beschikking **Ontwerp**

Datum	10 februari 2026
Nummer	IenW/BSK-2026/20691
Betreft	Ontwerpbesluit tot wijziging van het besluit tot vaststelling van het saneringsplan 'Roermond, Venlo en Echt-Susteren Fase 1'
Programma	Meerjarenprogramma Geluidsanering - Spoorwegen
Bijlage(n)	2

ONTWERPBESLUIT VASTSTELLING WIJZIGING SANERINGSPLAN

Maatregelen oorspronkelijk saneringsplan

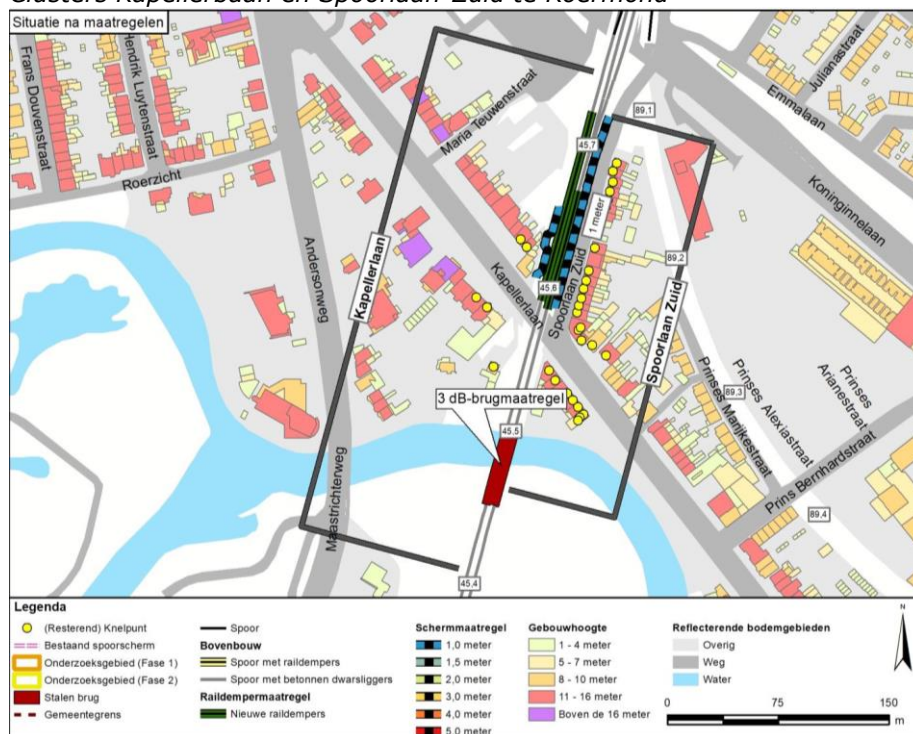
Gebleken is dat op en langs het spoorgedeelte in Roermond tussen de spoorbrug over de Roer en de Kapellenbaan geen maatregelen kunnen worden aangebracht. In het oorspronkelijk saneringsplan was voorzien dat op spoorgedeelte raildempers zouden worden aangebracht en aan weerszijden van het spoor geluidschermen zouden worden opgericht. Het aanbrengen van raildempers is niet mogelijk omdat op deze locatie de spoorstaven zijn voorzien van kabels. Het plaatsen van geluidschermen is niet mogelijk omdat er zich vlak langs het spoor een keerwand bevindt evenals de uitgangen van een waterleiding en een hogedruk gasleiding. Dat maakt de fundering van een geluidscherm onmogelijk en plaatsing van een scherm zou ervoor zorgen dat de leidingen niet langer bereikbaar zijn. Daarom is afgezien van het uitvoeren van deze maatregelen. Een alternatief voor andere geluidbeperkende maatregelen is niet beschikbaar. Als gevolg van het niet uitvoeren van de maatregelen neemt de geluidsbelasting op de in de nabijheid liggende saneringsobjecten toe met maximaal 2 dB.

Voor dit cluster in Echt was voorzien dat een 4 meter hoog geluidscherm zou worden geplaatst. Tussen het geluidscherm en de af te schermen woning Bosstraat 2 loopt echter een pad dat toegang biedt naar het achter de woning gelegen terrein. De bouw van het geluidscherm zou de toegang tot dit terrein belemmeren. Daarom is besloten om, in plaats van het vier meter hoge geluidscherm een scherm van anderhalve meter hoog te plaatsen. Omdat dit lagere geluidscherm veel dichterbij het spoor geplaatst kan worden, blijft de toegang tot het achterliggende terrein gewaarborgd.

De maatregelen voor de clusters Kapellenbaan en Spoorlaan-Zuid (tussen de spoorbrug over de Roer en de Kapellerbaan) in Roermond en de maatregel voor het cluster Bosstraat in Echt worden als volgt gewijzigd.

Locatie	Maatregel	Km van	Km eind	Hoogte (m)	Lengte (m)	Zijde
Roermond, Clusters Kapellerbaan en Spoorlaan-Zuid tussen de spoorbrug over de Roer en de Kapellerbaan	geen	nvt	nvt	nvt	nvt	nvt
Echt – Cluster Bosstraat	Geluidscherm	32,753	32,775	1,5	22,67	Oostzijde, Rechts
	Geluidscherm	32,775	32,786	1	10,52	Oostzijde, Rechts

Echt-Susteren

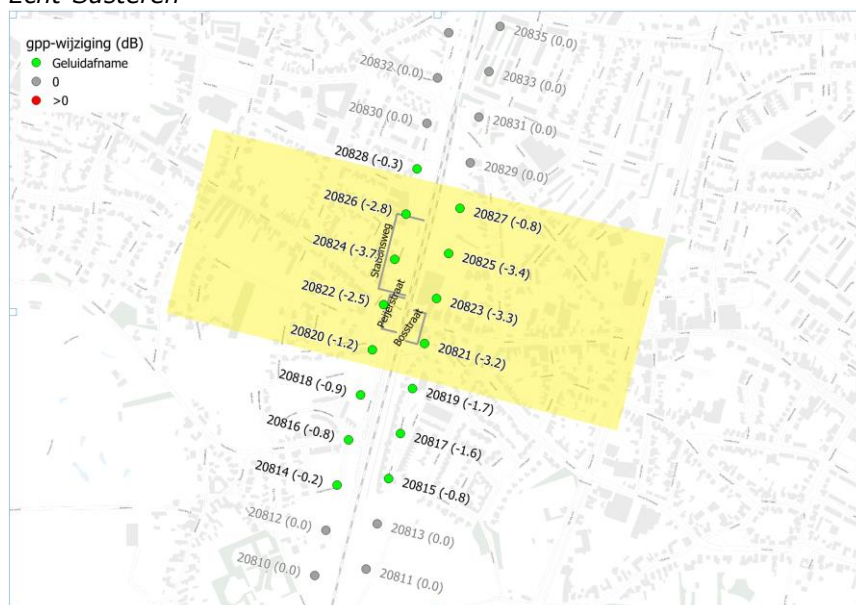
Op de hiernavolgende kaarten is de ligging van de te wijzigen referentiepunten weergegeven. De bij de referentiepunten vermelde verschilwaarden hebben betrekking op het verschil tussen het geluidproductieplafond zoals dat gold voorafgaand aan de vaststelling van het saneringsplan op 28 maart 2023 en de waarde die met onderhavige wijziging is vastgesteld.

Referentie- punt	Oorspronkelijk GPP * [dB]	Geldend GPP ** [dB]	Vast te stellen GPP [dB]	Verskil *** [dB]
20819	52,2	50,4	50,5	-1,7
20821	64,0	60,6	60,8	-3,2
20823	64,5	61,3	61,2	-3,3
21075	70,7	65,0	65,1	-5,6
21076	71,2	63,4	64,0	-7,2
21077	68,5	61,7	63,8	-4,7
50988	64,6	59,7	59,8	-4,8
50990	62,6	61,7	61,8	-0,8
51030	59,5	54,0	54,5	-5,0
51031	58,8	53,9	54,3	-4,5
51032	64,2	58,7	59,4	-4,8
